PROJET DE RESTAURATION DU PAVILLON DES TAMARIS DE L'ANCIEN SANATORIUM

NOTE DE RÉPONSE À L'AVIS
DE LA MRAE

Réponse à l'avis de la MRAe Ile-de-France n°MRAe APJIF-2022-015

*Mémoire en réponse à la demande de précisions sur
le volet faune/flore de l'étude d'impact*

SANATORIUM DE LA BUCAILLE COMMUNE D'AINCOURT - VAL D'OISE (95) CONSTRUCTION D'UN GÎTE À CHIROPTÈRES		DATE MAJ 2021 1:1000		PC
PERMIS DE CONSTRUIRE PC3, PLAN EN COUPE COUPES ETAT PROJETE	ZONE TZ	NIVEAU TN	SR 03.2	INDI 0

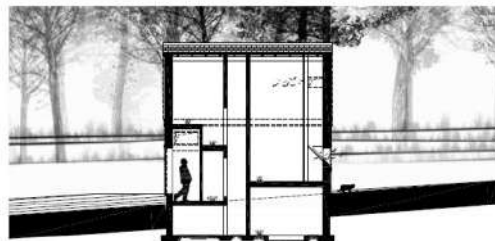
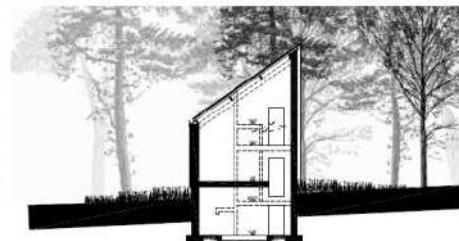
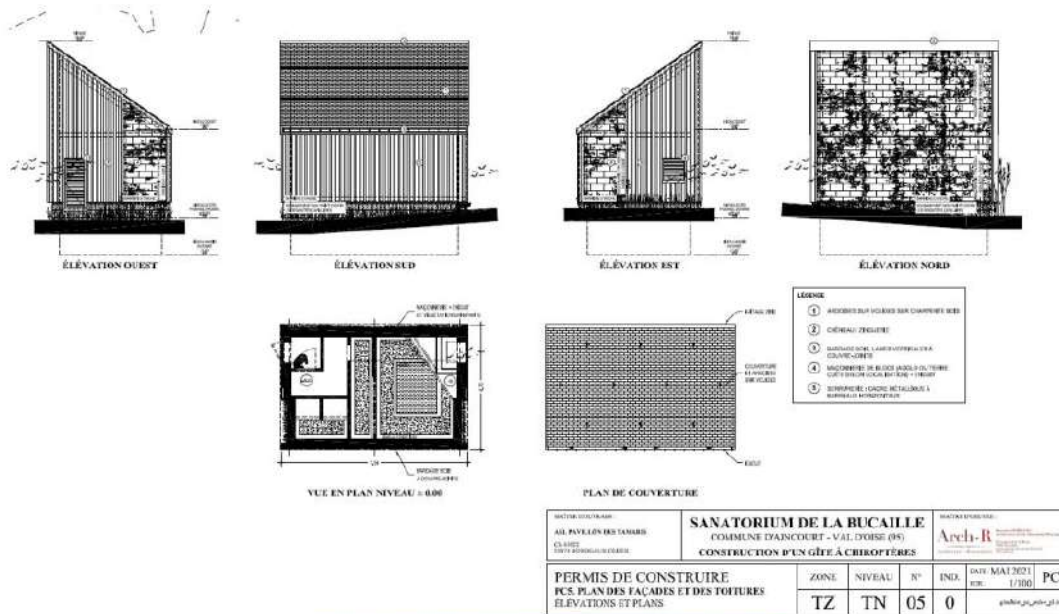
La MRAE recommande de présenter des garanties de pérennisation des mesures mises en place pour compenser les impacts du projet sur la biodiversité (création d'un gîte de substitution pour le petit Rhinolophe).

Les modalités de création du gîte de substitution pour le petit Rhinolophe et les garanties de pérennisation des mesures mises en place sont décrites au sein de l'étude d'impact écologique du bureau d'étude Écosphère, au chapitre 10.5.4 Création d'un gîte de substitution favorable aux rhinolophes (MC1) et 10.5.4.5 Entretien et gestion. Des extraits sont repris ci-après.

Afin de multiplier les capacités d'accueil du site, la construction d'un gîte spécialement conçu pour les Rhinolophes et favorable à toutes les espèces de chauves-souris anthropophiles est proposée.

Localisé à une centaine de mètre au sud-ouest du bâtiment des Tamaris et en lisière de boisement, il répondra à chacune des exigences de l'espèce et pourra servir de gîte de substitution dans le cas où il se révélerait plus favorable que le gîte dans le vide-sanitaire.

Trois pièces aux caractéristiques différentes offriront un espace chaud et stable pour la colonie de maternité, un espace plus tempéré pour les individus en transit et une cave fraîche et humide pour hiberner. Cette dernière sera presque intégralement enterrée afin de garantir sa stabilité thermique.

Afin d'éviter les dérangements, il sera installé dans la clairière à l'ouest, non loin du bâtiment des Tamaris tout en restant isolé et non situé sur les cheminements prévisibles lors de la phase « usage » du bâtiment. Selon les retours d'expérience de ce genre de projet, l'aspect isolé du bâtiment augmente les risques de vandalisme en pleine forêt par exemple. La proximité du bâtiment et des routes de vol observées est un atout pour son appropriation par l'espèce. Son emplacement précis a également été déterminé par l'évitement des « Espaces boisés classés » et « Boisements protégés » identifiés dans le PLU, actuellement en cours de révision.

Plan masse du projet – Source : PALUDES

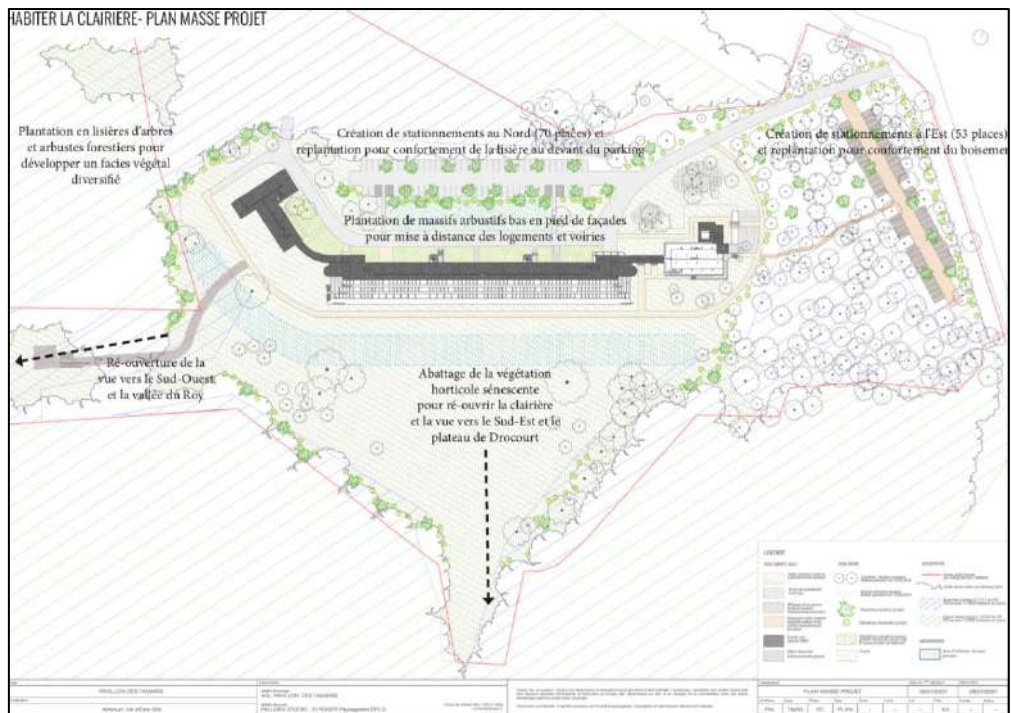
Par ailleurs, la MRAe relève que le nombre de places de stationnement prévues par le projet (soit 123 places) est supérieur à ce qu'autorise le règlement du PLU, qui serait de 104 places. La MRAe relève qu'un nombre de places de stationnement trop important ne contribue pas à la diminution de l'usage de la voiture. Il convient donc de rectifier cette erreur ou de justifier cet écart. Elle note par ailleurs qu'un local vélos est prévu dans le plan du rez-de-jardin, mais l'étude d'impact indique simplement que cet espace sera « clos, couvert, éclairé et sécurisé » (p.136), sans que le nombre de vélos concernés ne soit précisé.

- préciser l'échéance de réalisation de l'aménagement cyclable et piéton reliant le site de la Bucaille au centre du village et si cet aménagement sera opérationnel à la livraison des nouveaux logements ;**
- préciser le nombre de places de stationnement prévues pour les vélos et justifier le nombre de places de stationnement automobile.**

Le projet comporte 123 places au total réparties en deux zones.

La parking de la Lisière Nord est la zone principale de stationnement et se développe parallèlement au bâtiment, au-delà de la voie circulaire en pied de bâtiment, sur une zone dégagée à la lisière de l'Espace Boisé Classé.

Elle comporte 70 emplacements individuels. Cette zone se développe dans l'esprit rationaliste du bâtiment, avec deux surfaces de stationnement qui se déploient de part et d'autre d'une voie principale. Des cheminements piétons, à l'équerre, viennent assurer les liaisons indispensables avec le bâtiment.

La seconde zone de stationnement se développe à l'Est du bâtiment, quasiment en limite séparative, parallèlement à la rue de la Bucaille, dans une zone au boisement épars. Cette zone comporte 53 places de stationnement et elle est traitée de manière forestière, en tenant compte des spécimens d'arbres en place. Elle est reliée aux bâtiments par un sentier qui, par une fourche, s'oriente d'une part vers l'entrée du bâtiment A, et d'autre part vers la façade Nord du pavillon et l'entrée principale du bâtiment B après avoir contourné le bâtiment A.

Plan des arbres et arbustes à abattre en rouge (75 arbres et 3 massifs arbustifs) – Groupe François 1^{er}

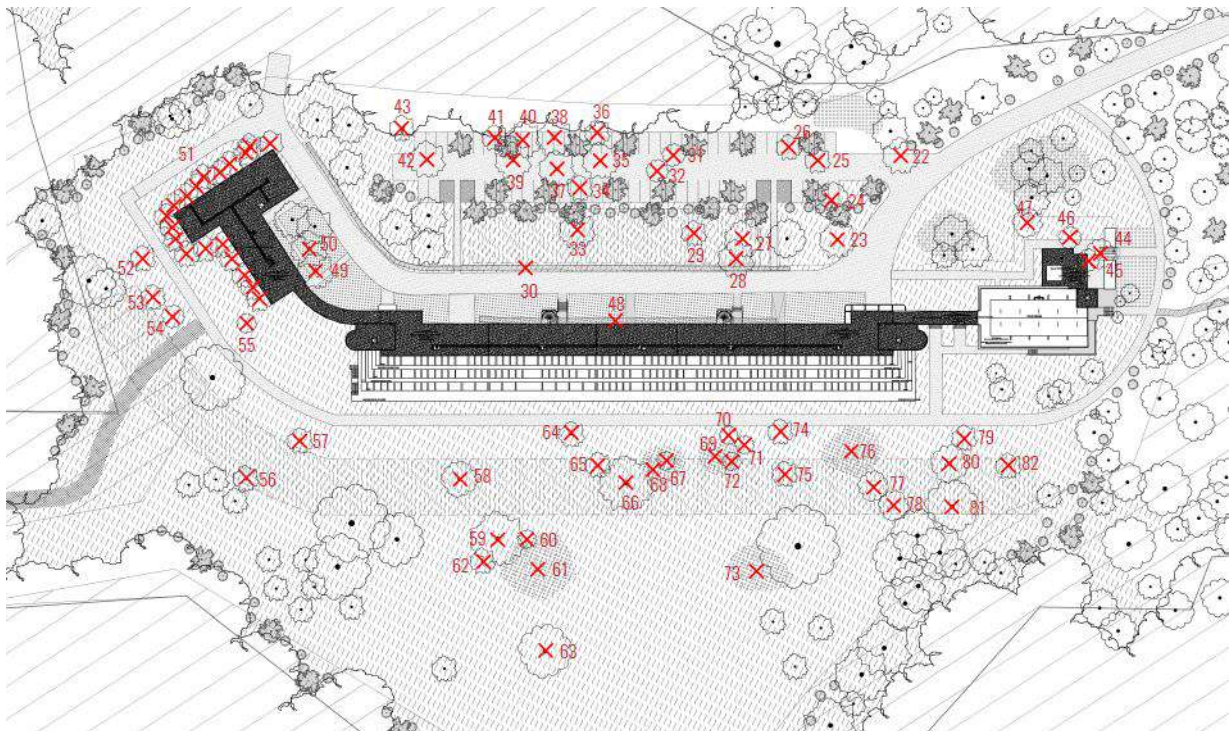
- Avis CSRPN : « Dans un premier temps, il est demandé de préserver les végétations bordant le bâtiment C et le couloir B-C qui constitue un corridor écologique fonctionnel à l'entrée/sortie du gîte occupé actuellement par la colonie tant que les autres aménagements (gîte de substitution, tunnel, faux-plafond...) ne sont pas finalisés ».

Réponse : François 1^{er} s'engage à respecter cette préconisation. Les végétations bordant le bâtiment C et le couloir B-C seront maintenues jusqu'au dernier hiver des travaux. Il s'agit donc des végétations numérotées 49, 50 et 51. Les arbres 52, 53 et 54 seront également maintenus jusqu'au dernier hiver des travaux. Le numéro 55 est un arbre mort tombé au sol. La lisière ne sera pas impactée par les travaux.

Désignation:		Date de 1 ^{ère} édition:		Date mise à jour:	
CORRIDOR ET LOGES - PETITS SÉMINAIRES		14/04/2021		14/04/2021	
Projeteur:	Titulaire:	Projet:	Type:	Site:	Local:
PAL	TUVIS	PD	PLAN	-	-
Un:	Revis:	Intitulé:	Notes:		
-	AS	-	-

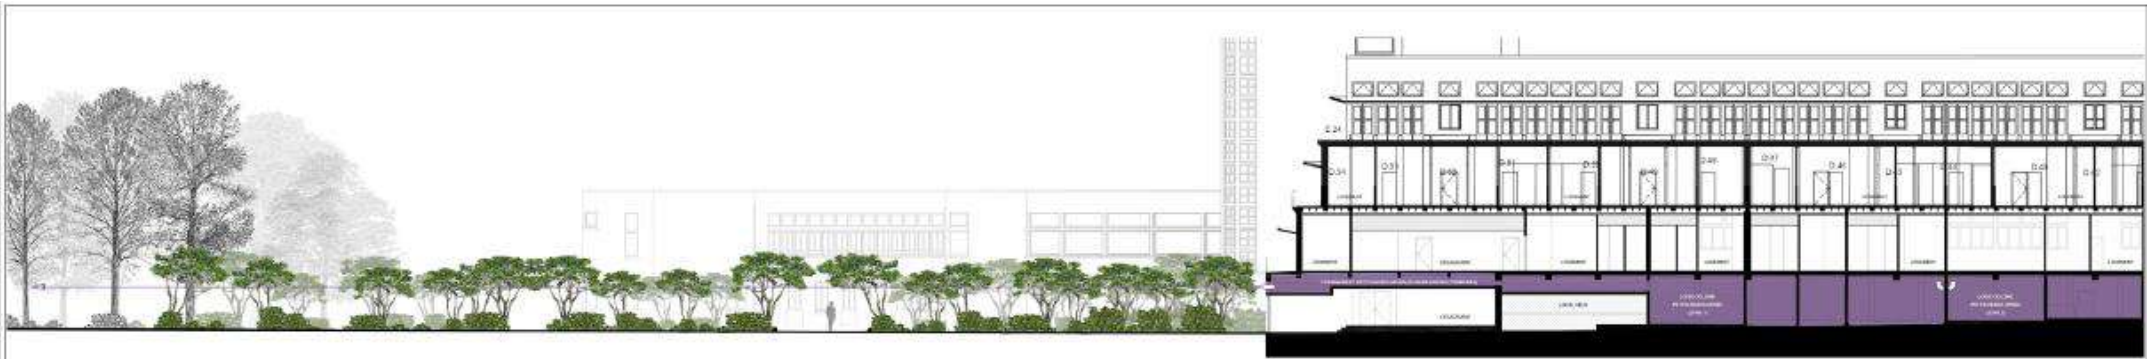
- Avis CSRPN : « Parallèlement, il est demandé d’implanter la structure permettant de créer une liaison entre la sortie de l’aménagement en faux-plafond, au plus près du bâtiment, jusqu’à la lisière arborée la plus proche au sud-ouest dès l’hiver 2022-2023 afin que cette continuité soit fonctionnelle lorsque la sortie par le bâtiment C sera obstruée au bénéfice de celle du bâtiment B le 15 mai 2023. Cet aménagement doit prévoir l’implantation de végétaux suffisamment âgés et denses pour garantir un écran efficace vis-à-vis de la lumière et des prédateurs. Au besoin, cet aménagement pourra intégrer quelques panneaux bois, en retrait des végétaux plantés, pour améliorer son efficacité sur les premières années de croissance des végétaux. Il est demandé au pétitionnaire de préciser son implantation, l’âge des sujets, leur quantité, leur densité et les essences retenues ».

Réponse : François 1er s’engage à respecter cette préconisation. La continuité végétalisée, reliant la sortie du faux-plafond à la lisière la plus prochaine à l’ouest, sera implantée au premier automne-hiver des travaux. Les sujets proches du bâtiment seront plantés au plus près de la façade pour éviter les effets de « vide ».

38 arbres et 73 arbustes seront plantés avec une densité très élevée d’un arbre pour 2 arbustes espacés de 1 à 2 m environ.

Leur taille sera entre 80 et 180 cm de hauteur en partie basse pour les arbustes et entre 2 et 3,5 m de hauteur pour les arbres. Ils feront l’objet d’un soin et entretien régulier pour garantir leur développement optimal et leur durée de vie. Les sujets présentant des « faiblesses » (maladie, mort, développement trop lent par rapport à une croissance « classique » de cette essence, inefficacité à occluter suffisamment la lumière en période de végétation selon sa situation dans la continuité à maturité...) seront remplacés par d’autres sujets ou d’autres essences.

Au besoin, la continuité végétalisée pourra intégrer quelques panneaux de bois, en retrait des plantations côté bâtiment, pour assurer « ponctuellement » son efficacité d'occultation et ce jusqu'à validation par un chiroptérologue. Une casquette pourra y être ajoutée selon l'incidence de l'éclairage des étages sur l'aménagement (notamment au niveau de la sortie de gîte).
